# Σημαντικές πληροφορίες — Dell OptiPlex 790/990

## Πλακέτα συστήματος

Αριθμός 1. Πλακέτα συστήματος προγενέστερης έκδοσης μαζί με την ψύκτρα

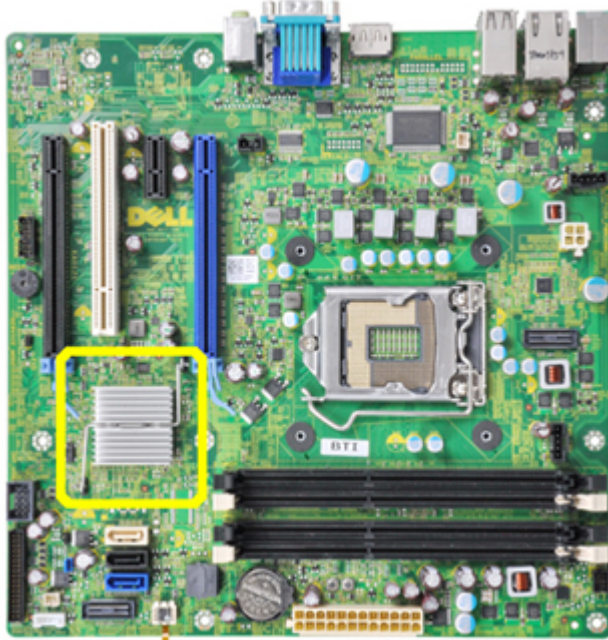
Η εικόνα που ακολουθεί παρουσιάζει προγενέστερη έκδοση της πλακέτας συστήματος που αποστελλόταν μαζί με την ψύκτρα.

Όλες οι πλακέτες συστήματος έκδοσης A11 ή μεταγενέστερης ΔΕΝ θα περιέχουν την ψύκτρα.

**ΣΗΜΕΙΩΣΗ:** Αν γίνει υποβάθμιση του BIOS σε προγενέστερη έκδοση από την A11, θα παρουσιαστεί μήνυμα σφάλματος.

Αριθμός 2. Πλακέτα συστήματος από την οποία έχουν αφαιρεθεί η ψύκτρα και ο θερμικός αισθητήρας

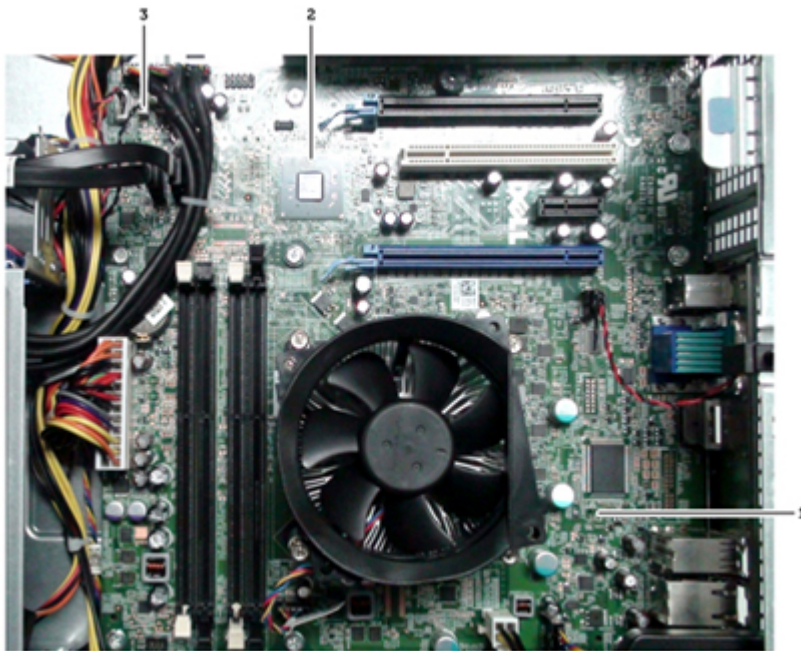
Ο θερμικός αισθητήρας του τροφοδοτικού αφαιρείται μόνο από το πλαίσιο των επιτραπέζιων υπολογιστών.

1. ο σύνδεσμος 1 και το καλώδιο του θερμικού αισθητήρα έχουν αφαιρεθεί
2. η ψύκτρα του πλινθιοσυνόλου (chipset) έχει αφαιρεθεί
3. σύνδεσμος 2 του θερμικού αισθητήρα

**ΣΗΜΕΙΩΣΗ:** Αν αντικαταστήσετε την πλακέτα συστήματος με καινούρια για το πλαίσιο του επιτραπέζιου υπολογιστή σας, πρέπει πάντα να ελέγχετε αν η έκδοση του BIOS είναι η A11 ή μεταγενέστερη.

**ΠΡΟΕΙΔΟΠΟΙΗΣΗ:** Αν δεν αναβαθμίσετε το BIOS, μπορεί να λάβετε το μήνυμα σφάλματος **Alert! Chipset heat sink not detected** (Ειδοποίηση! Δεν ανιχνεύτηκε ψύκτρα πλινθιοσυνόλου (chipset) στη διάρκεια της αυτοδοκιμής ενεργοποίησης (power-on self test (POST))).
